ПАСПОРТ ДОСТУПНОСТИ

объекта социальной инфраструктуры (ОСИ) № 01

АКТ ОБСЛЕДОВАНИЯ
объекта социальной инфраструктуры
К ПАСПОРТУ ДОСТУПНОСТИ ОСИ № 01

**Муниципальное казенное общеобразовательное учреждение
Протасовская основная общеобразовательная школа**
Адрес объекта: 301170 Тульская область, Дубенский район, село Протасово,
ул. Дружбы, д.15.

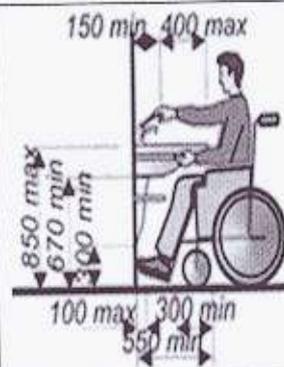
4.2.2	Столовая	есть					
			77	Отсутствуют стулья для инвалидов.	О	Оборудовать места приема пищи для инвалидов стульями или скамьей с подлокотниками и опорой для спины.	Текущий ремонт
			76	Отсутствует раковина (умывальник) оборудованная для инвалидов.	К,О,С,У	Оборудовать умывальником (раковиной) зеркалом с изменяемым углом наклона, горизонтальным поручнем.. Обеспечить возможность пользования раковиной в столовой людям с инвалидностью. Расстояние от стены до края раковины на уровне пола (проем для ног) должно составлять не менее 0,55 м (Приложение Г, Рис. Г.7 СП 136.13330.2012).	Текущий ремонт

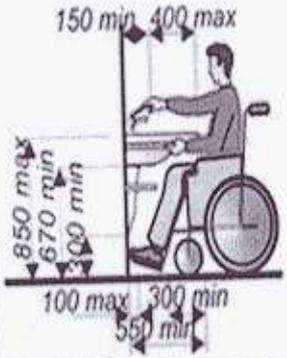
№			87, 88, 89, 90, 91	Санитарно-гигиенические кабины не оборудованы системой тревожной сигнализации	К,О,С, Г,У	Оборудовать доступные кабины системой тревожной сигнализации или системой двухсторонней громкоговорящей связи. (п. 6.3.6. СП 59.13330.2016) (кнопку вызова персонала со шнурком и выводом на пульт администрации (охраны) установить на высоте 0.8м рядом с откидным поручнем.	Текущий ремонт
№			87, 88, 89, 90, 91	Отсутствуют крючки для одежды и др. принадлежностей		Оборудовать туалеты крючками для одежды, костылей и других принадлежностей на высоте не выше 1,3 м от уровня пола, (п.7.1 / 2, 7.3 / 5 Таблицы А3 Приложения А СП 136.13330.2012). Крючки должны быть прочно и надежно закреплены (п. 6.2 СП 35-101-2001). Обеспечить контрастность цвета крючков для одежды и крючка для костылей по отношению к цвету стены (п.6.4.1 СП 59.13330.2020).	Текущий ремонт
№			90, 91	Раковина (умывальник) не оборудована горизонтальным поручнем, зеркалом с изменяемым углом наклона, кранами не нажимного	К,О,С, У	Оборудовать умывальники (раковины) зеркалом с изменяемым углом наклона на высоте 1.1м, горизонтальным поручнем вокруг раковины на высоте 0.85-0.9м, смесителями сенсорного или нажимного типа.	Текущий ремонт
